RUB: 8
PREFEITURA DO MUNICÍPIO DE SÃO PAULO
SUBPREFEITURA DE GUAIANASESTID 15575888
fl. nº 02Atanacio de Los Santos Rojas
Coord. de Gestão de P. Públicas
R.P. 041.900.2
SP-GUAIANASES

EM RESPOSTA AO SOLICITADO, PERTINENTE A ESTA UNIDADE SP-G/CPO/SPO, SEGUE CONSIDERAÇÕES COM RELAÇÃO AO TOCANTE À FISCALIZAÇÃO DO CONTRATO Nº 005/SP-G/2014.

7. Possíveis fragilidades no tocante à Fiscalização do Contrato nº 005/SP-G/2014.

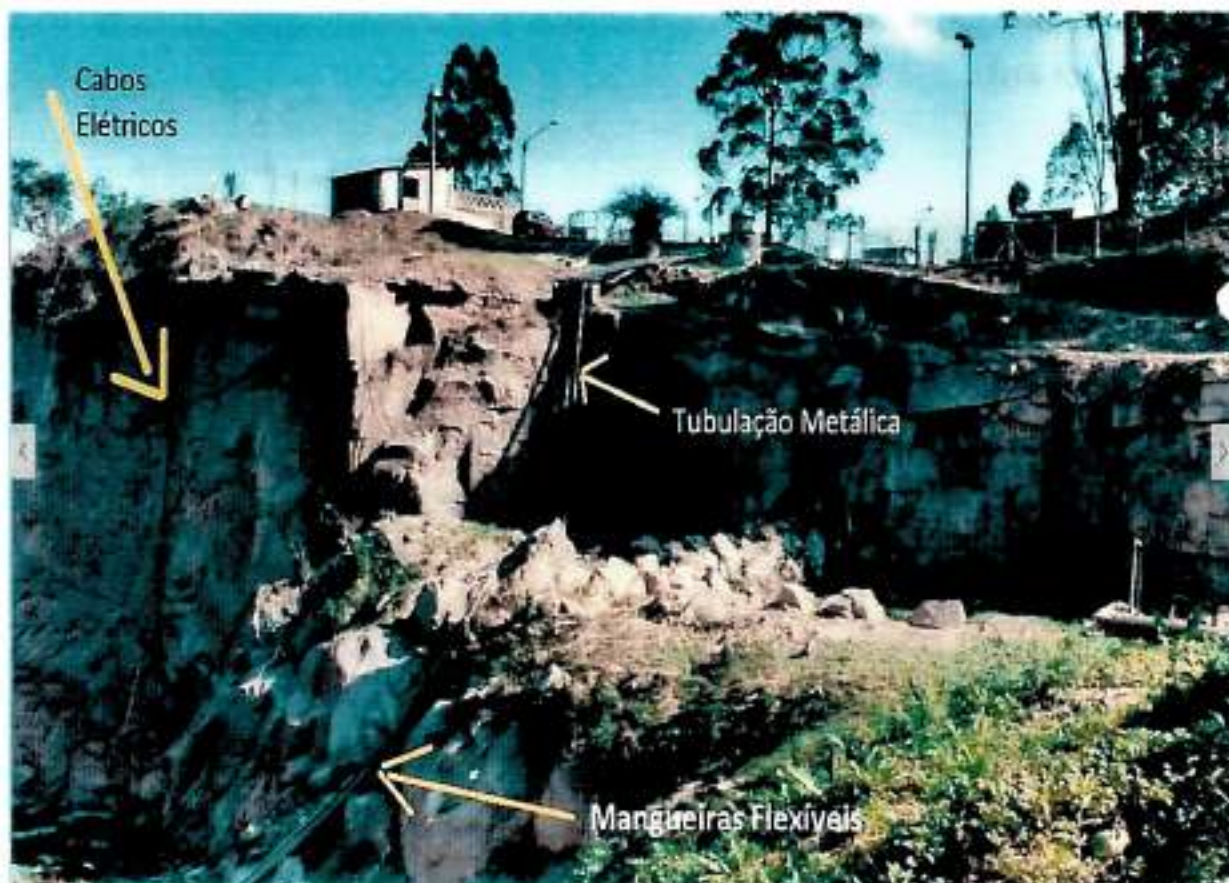
Possíveis divergências entre as anotações do relatório de manutenção (processo nº 2016-0.101.366-0, fl. Nº 30) e a situação constatadas in-loco, efetuadas pela equipe de auditoria nos dias 16/05/2016, 10/06/16 e 06/07/2016. No item motobombas/tubulação do relatório consta status de "bom" (figura 2); todavia, nas visitas da equipe, foram identificados vazamentos ao longo das mangueiras e nas junções entre as tubulações de aço e flexíveis (Figura 3, Figura 4 e Figura 5).

É comum o aparecimento de pequenos vazamentos, tanto nas conexões metálicas como no próprio corpo das mangueiras flexíveis, haja vista se tratar de um sistema móvel modular, que está em contato com rochas pontiagudas, e também, na época da ocorrência de cheias (conforme fotos abaixo), é comum o movimento de arrasto do Flutuante das Bombas e choques com diversos tipos de materiais a deriva nas águas, como por exemplo, grandes troncos de árvores, pneus, pedras, lama e demais detritos como plásticos, carcaças de animais e etc.

Através das fotos abaixo se verifica que todo o sistema de tubulação e as mangueiras ficaram submersos devido a grande quantidade de água armazenada no reservatório. (fotos fevereiro de 2016).

O vazamento pontual verificado nas três fotos do relatório da auditoria, não comprometeram a drenagem da Cava da Pedreira que esta sendo utilizada como Piscinão, o que não significa que não devem ser corrigidos. Abaixo segue a foto do local para ilustração:

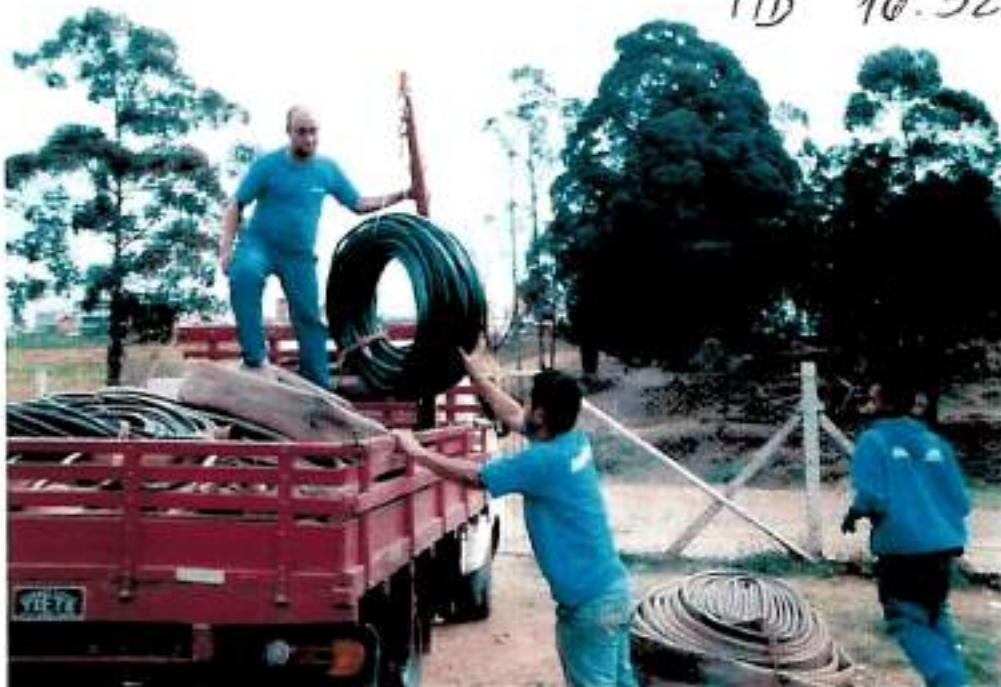
13. Possível inadequação na cobrança relativa ao item "Cabo Elétrico de Cobre 90/120 mm²".

Em análise ao processo 2014-0.240.033-7 não é possível identificar que estas trocas tenham ocorrido anualmente. Há porém, o histórico de uma instalação de 1350 m de cabos novos (e não de 2000 m, como

apresentados na planilha com a composição de preços) em meados de abril de 2014 (Figura 12 e Figura 13).k Entretanto, este trabalho foi realizado ainda na vigência do contrato anterior (nº 009/SP-G/2009) , o que tornaria injustificada a cobrança desses valores no ajuste atual- Contrato nº 005/SP-G/2014.

Segundo questionamento feito a empresa, os valores referentes aos Cabos Elétricos incluem os cabos desde a Cabine Primária até a Casa de Comando e desta até as bombas. As substituições de lances de cabos subtraídos em atos de vandalismo, furtos ou avarias, são realizadas pela empresa quantas vezes forem necessárias para o restabelecimento da alimentação elétrica.

Informo ainda que neste ano houve perda de lances de cabos no interior do piscinão devido ao assoreamento e impacto de sobrenadantes durante o intenso período chuvoso.(vide fotos abaixo).
